ontwerp constructies bouwmanagement
Tilburgseweg 3 5161 ME Sprang-Capelle
T: 0416 542828
bouwbureau@de-rooij.net
www.de-rooij.net
project: Nieuwbouw Frigo Moerdijk
aan de Middenweg te MOERDIJK
opdrachtgever: Rijnhier Vastgoed b.v.
Provincialeweg Zuid 29a
4286 LJ ALMKERK
5 18-03-2022 10
4 05-08-2021 9
3 25 -07-2021 8
2 22-07-2021 7
1 15-07-2021 6
d.d.31.03-2021

03.20.678 infra. 03.0
bestektekening prijsvorming infra
onderdeel: aangepaste ondergrondse infr rioleringen & controle putten mantelbuizen & trekputten
status: voorlopig schaal: 1:547.57

03.20.678 infra blad 03.04 gewijzigd terreinriool 01--03.dwg, laatste uitvoer: 18/03/2022 formaat: A0
© 2021 Bureaubureau De Rooij B.V. - aangepaste:
www.de-rooij.net/voorwaarden

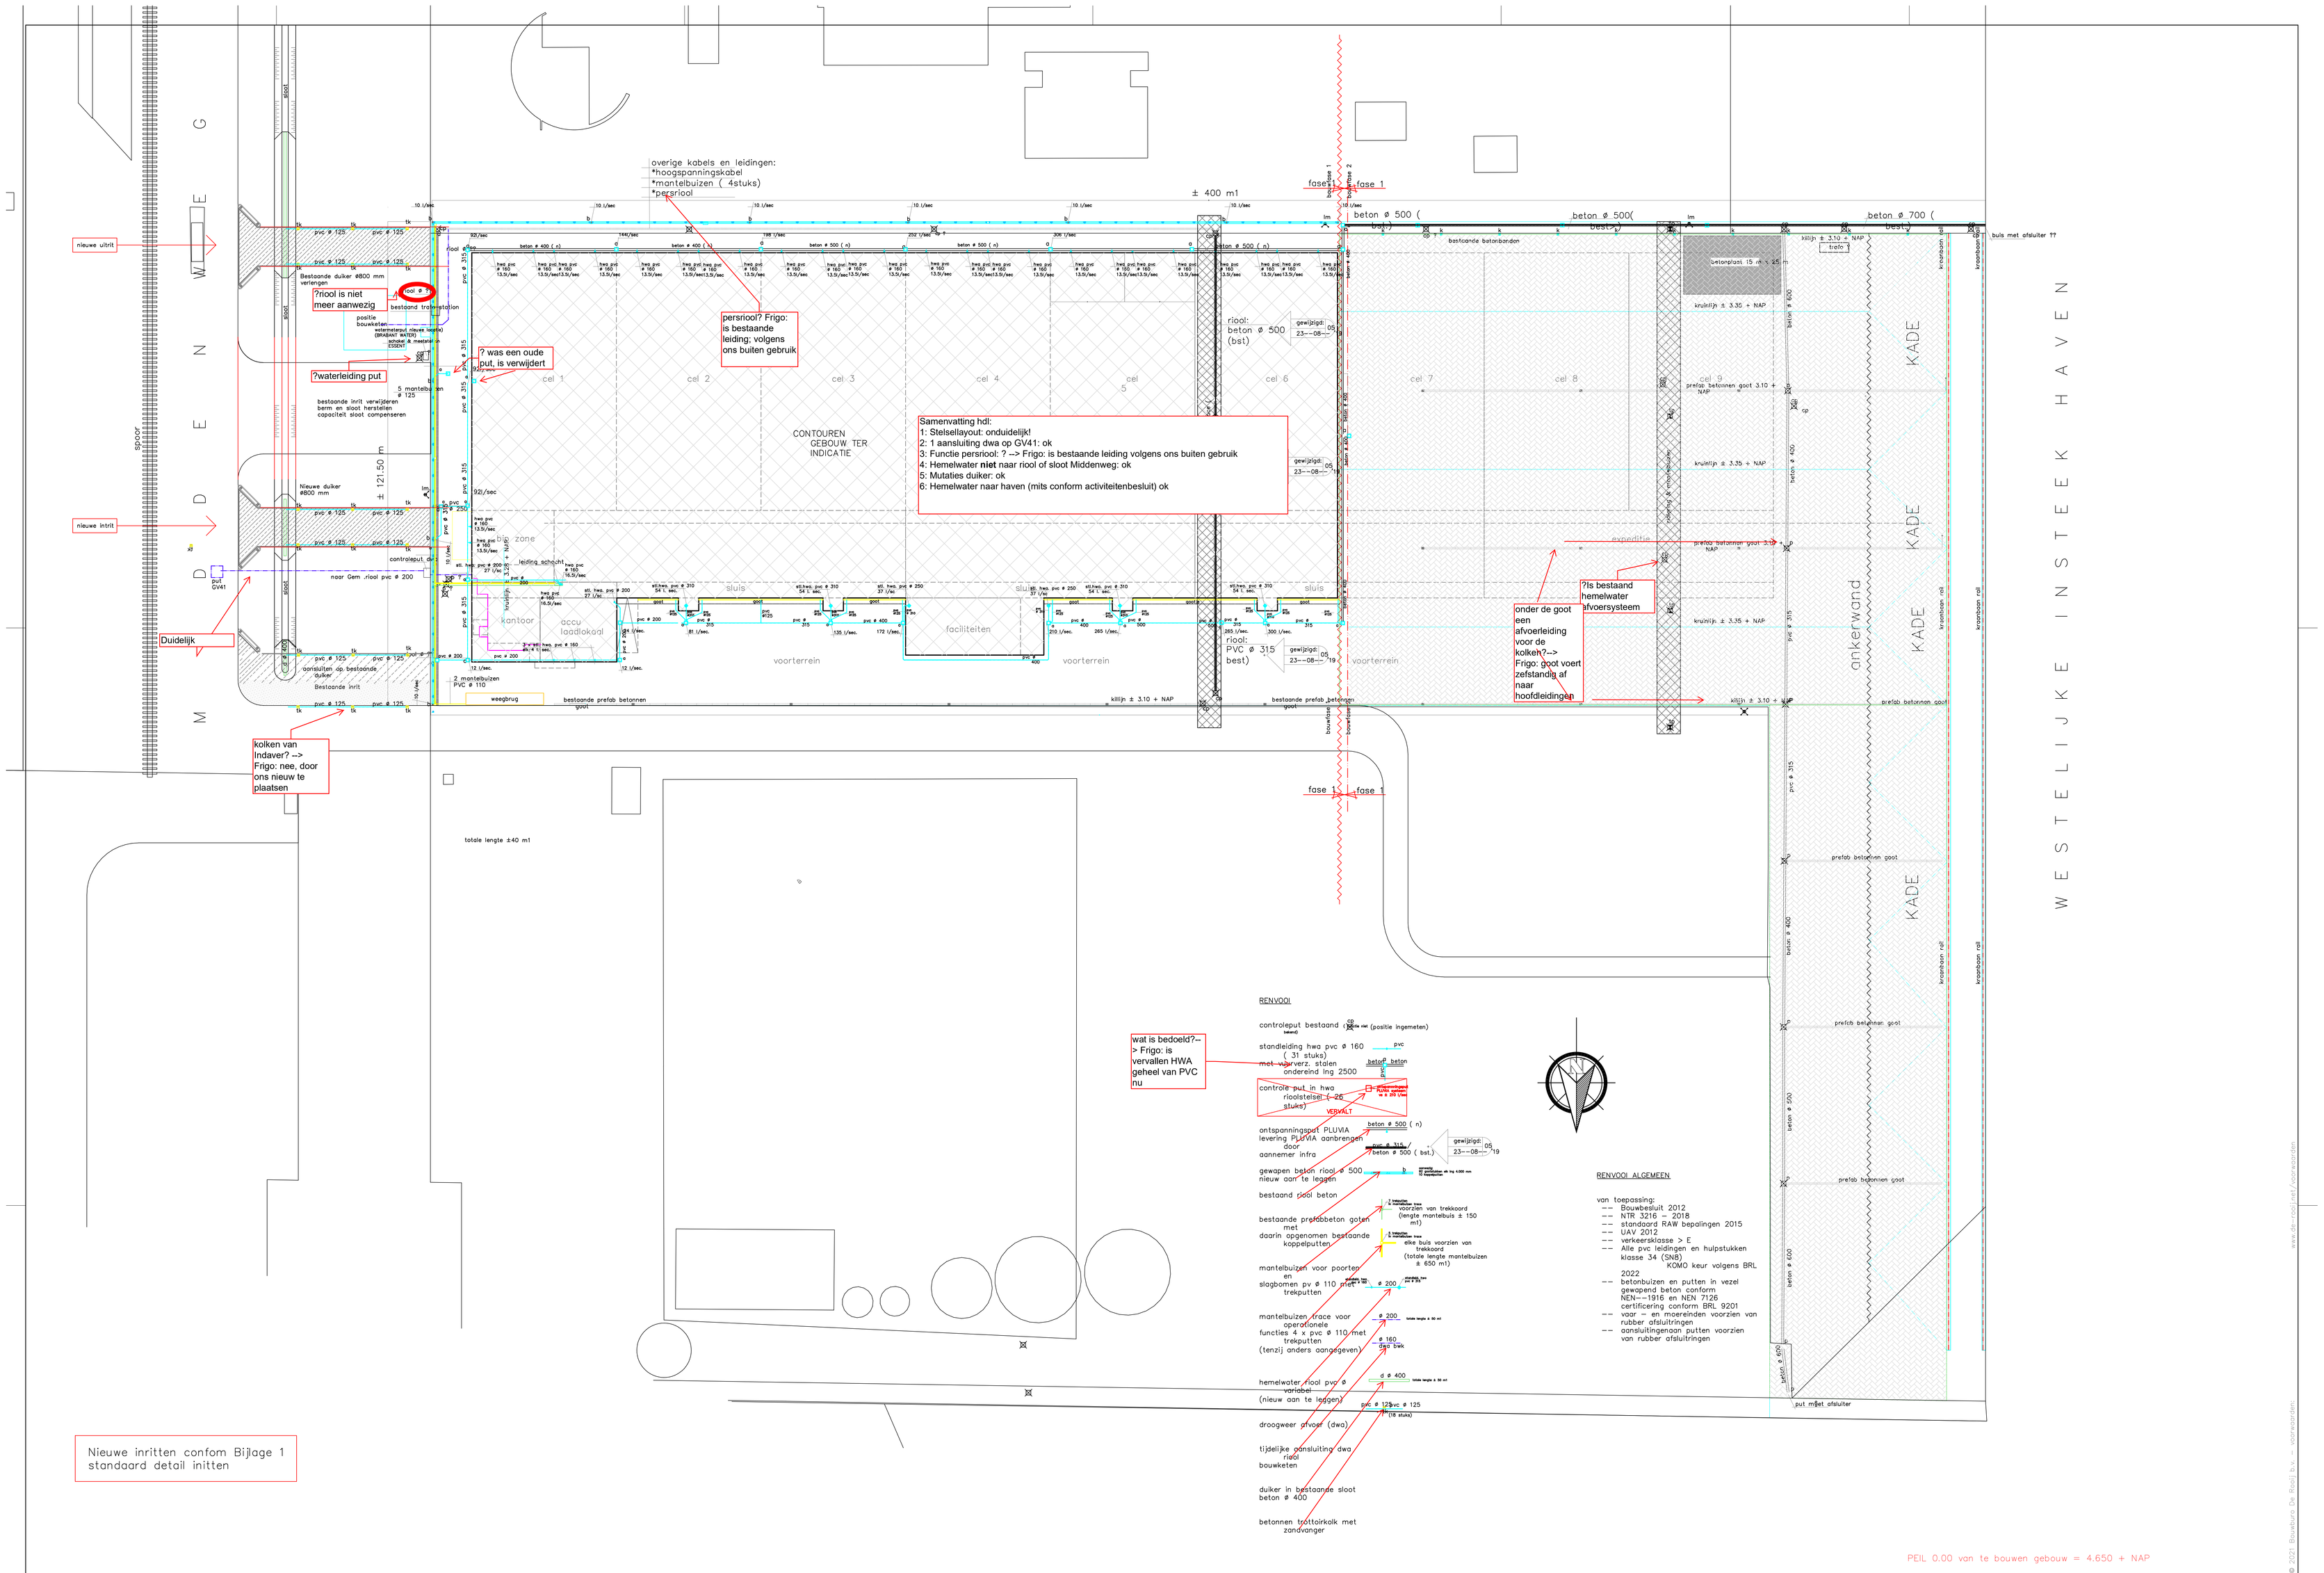
overige kabels en leidingen:
*hoogspanningskabel
*mantelbuizen (4stuks)
*persriool
persriool? Frigo: is bestaande leiding; volgens ons buiten gebruik
?riool is niet meer aanwezig
? was een oude put, is verwijdert
?waterleiding put
nieuwe uitrit
nieuwe intrit
Duidelijk
kolken van Indaver? --> Frigo: nee, door ons nieuw te plaatsen
Samenvatting hdl:

1: Stelsellayout: onduidelijk!
2: 1 aansluiting dwa op GV41: ok
3: Functie persriool: ? --> Frigo: is bestaande leiding volgens ons buiten gebruik
4: Hemelwater niet naar riool of sloot Middenweg: ok

5: Mutaties duiker: ok
6: Hemelwater naar haven (mits conform activiteitenbesluit) ok
?Is bestaand hemelwater afvoersysteem
onder de goot een afvoerleiding voor de kolken?--> Frigo: goot voert zefstandig af naar hoofdleidingen
CONTOUREN GEBOUW TER INDICATIE
cel 1
cel 2
cel 3
cel 4
cel 5
cel 6
cel 7
cel 8
cel 9
kantoor
accu laadlokaal
faciliteiten
voorterrein
sluis
KADE
ankerwand
WESTELIJKE INSTEEK HAVEN
MIDDENWEG
spoor
totale lengte ±40 m1
RENVOOI
controleput bestaand
standleiding hwa pvc ø 160 (31 stuks)
met voorverz. stalen ondereind lng 2500
wat is bedoeld?--> Frigo: is vervallen HWA geheel van PVC nu
controle put in hwa rioolstelsel (-26 stuks)
VERVALT
ontspanningsput PLUVIA levering PLUVIA aanbrengen door aannemer infra
gewapen beton riool ø 500 nieuw aan te leggen
bestaand riool beton
bestaande prefabbeton goten met daarin opgenomen bestaande koppelputten
mantelbuizen voor poorten en slagbomen pv ø 110 met trekputten
mantelbuizen trace voor operationele functies 4 x pvc ø 110 met trekputten (tenzij anders aangegeven)
